WYJAŚNIENIA TREŚCI Specyfikacji Istotnych Warunków Zamówienia (dalej jako „SIWZ”)

Nr ref. PO-II.370.1.19

Dotyczy: postępowania na wykonanie robót budowlanych: „Modernizacja obiektów Bazy Oznakowania Nawigacyjnego Urzędu Morskiego w Szczecinie” w ramach inwestycji pn. „Modernizacja toru wodnego Świnoujście – Szczecin do głębokości 12,5 m”

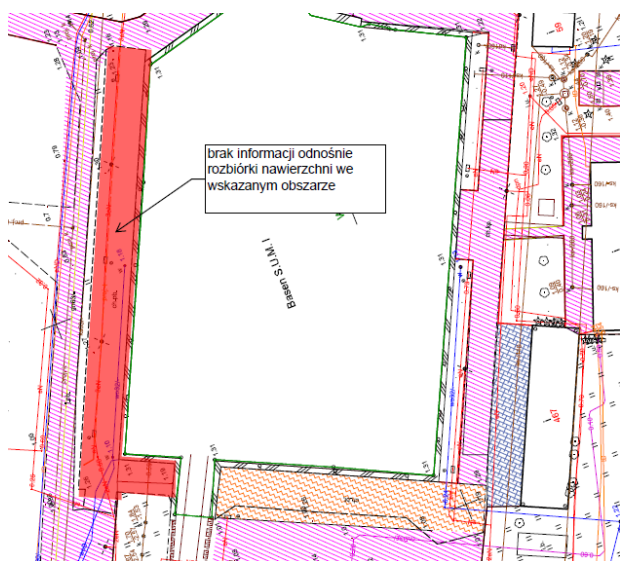
Zgodnie z dokumentacją projektową Nr. Rys. 12109_PB_DR_R_01 Nr. Proj. 12109/PB/2018 Nazwa rys. PLAN ROZBIÓREK NAWIERZCHNI oraz Nr rys. 12109_PW_DR_PZT_01 Nr proj. 12109/PW/18 Nazwa rys. PLAN SYTUACYJNY Wskazany na rysunku poniżej obszar nie jest objęty projektem rozbiórek oraz Projektem Zagospodarowania Terenu (Zgodnie z oznaczeniami na mapie we wskazanym miejscu znajdują się płyty betonowe). Natomiast projekt sieci elektrycznych Nr rys. 12109_PW_EL_PZT_03.1 Nr proj. 12109/PW/18 Nazwa rys. Plac sieci i instalacji elektroenergetycznych zewnętrznych przewiduje w omawianym obszarze wykonania nowych sieci elektrycznych.

Proszę o uzupełnienie projektu zagospodarowania terenu z określeniem nawierzchni jaka powinna zostać wykonana we wskazanym obszarze po zakończeniu prac związanych z sieciami elektrycznymi.

Zamawiający informuje, że w miejscu projektowanej sieci elektrycznej nie są projektowane nawierzchnie, w związku z tym należy odtworzyć nawierzchnię do stanu istniejącego przed rozpoczęciem prac.

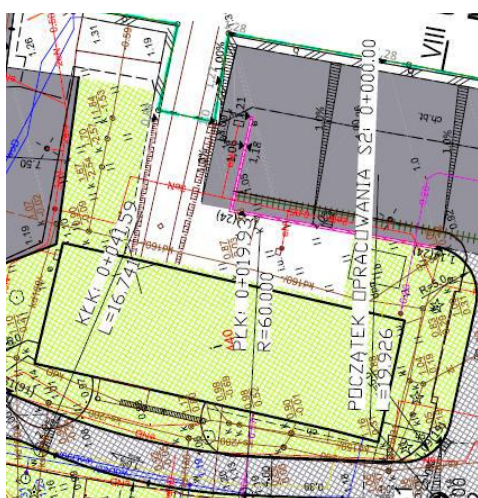
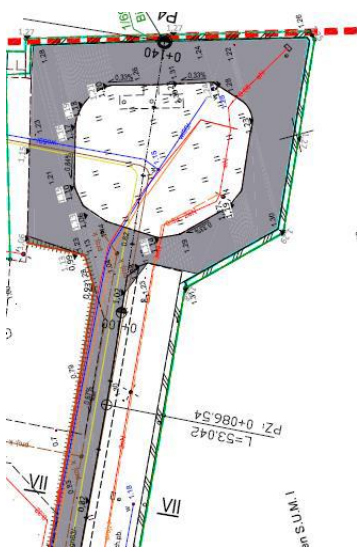
Zgodnie z dokumentacją: Nr rys. 12109_PW_DR_PZT_01 Nr proj. 12109/PW/18 Nazwa rys. PLAN SYTUACYJNY We wskazanych obszarach na rysunkach poniżej nie przewidziano żadnych robót w zakresie zagospodarowania terenu (białe obszary na rzucie). Natomiast dokumentacja projektowa w zakresie elektrycznych sieci zewnętrznych Nr rys. 12109_PW_EL_PZT_03.1 Nr proj. 12109/PW/18 Nazwa rys. Plan sieci i instalacji elektroenergetycznych zewnętrznych zakłada w tych obszarach wykonanie nowych elementów sieci elektrycznych. Proszę o uzupełnienie zakresu robót związanych z zagospodarowaniem terenu.

(1 załączony fragment PZT) W miejscu projektowanej sieci elektrycznej nie są projektowane nawierzchnie, w związku z tym należy odtworzyć nawierzchnię do stanu istniejącego przed rozpoczęciem prac.

(2 załączony fragment PZT) wskazany fragment (biały obszar na rzucie) w obrębie rozbieranego budynku istniejącego został omyłkowo niezakreskowany. Sposób zagospodarowania jest identyczny z pozostałą częścią tego fragmenty terenu (zielony obszar na rzucie).
